Oggetto: D. L.vo n. 152/2006 (e s.m.i.) Parte II - Procedimento nazionale di Valutazione di Impatto Ambientale (V.I.A.), relativo all'intervento **"Impianto per la produzione di energia elettrica da fonte eolica e relative opere di connessione, costituito da 12 aerogeneratori con potenza complessiva di 57,60 MW, localizzato nei comuni di Castelgrande, Muro Lucano, Rapone e San Fele"**. Proponente: Eolica Muro Lucano srl.  
**Trasmissione D.G.R. n. 610 del 12/09/2019.**

OGGETTO D. L.vo n. 152/2006 (e s.m.i.) - Parte II; Parere sfavorevole della Regione Basilicata nell'ambito del procedimento di V.I.A. nazionale relativamente al progetto "Impianto per la produzione di energia elettrica da fonte eolica e relative opere di connessione, costituito da 12 aerogeneratori con potenza complessiva di 57,60 MW, localizzato nei comuni di Castelgrande, Muro Lucano, Rapone e San Fele". Proponente: Eolica Muro Lucano srl.

ALLEGATO A

## RELAZIONE ISTRUTTORIA

L'impianto presenta la seguente dislocazione territoriale:

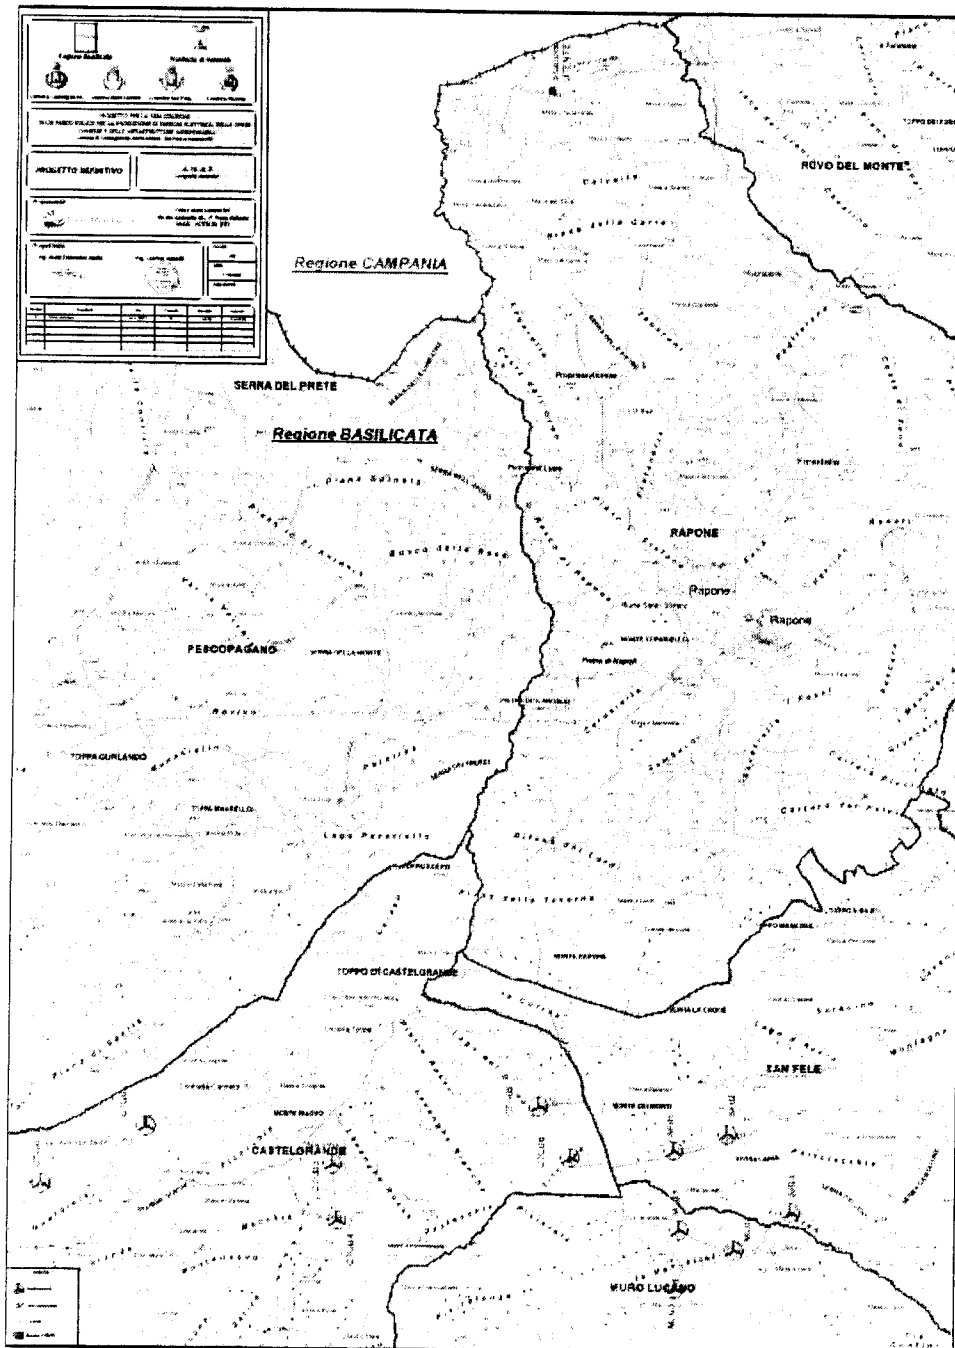
- la verifica di coerenza con il Piano Strutturale della Provincia di Potenza non ha analizzato la compatibilità dell'intervento con il sistema della rete ecologica provinciale;
- non è stata analizzata la compatibilità dell'intervento con la L.R. n. 54/2015 che definisce le aree idonee e non idonee ad ospitare impianti eolici.

- i dati progettuali presentano una scarsa definizione in quanto non sono indicati:
  - la lunghezza dei tratti di nuova viabilità da realizzare;
  - i tratti di viabilità esistente da adeguare con gli interventi da effettuare;

- la lunghezza dei cavidotti interni all'impianto e, inoltre, non sono state fornite indicazioni in merito ad eventuali intercettamenti di elementi del reticolo idrografico;

- dati dimensionali della sottostazione elettrica utente;
  - l'ubicazione dell'area cantiere di base;
- relativamente alle piazzole degli aerogeneratori non sono fornite indicazioni tra quelle di cantiere e quelle di esercizio;

- non è stata redatta una specifica verifica sullo stato di conservazione della viabilità esistente e sulla sua idoneità al passaggio degli automezzi speciali per il trasporto degli aerogeneratori; si evidenzia, a tal proposito, che diversi tratti della SS7 risultano molto tortuosi, soprattutto nei pressi degli abitati di Castelgrande e Pescopagano;
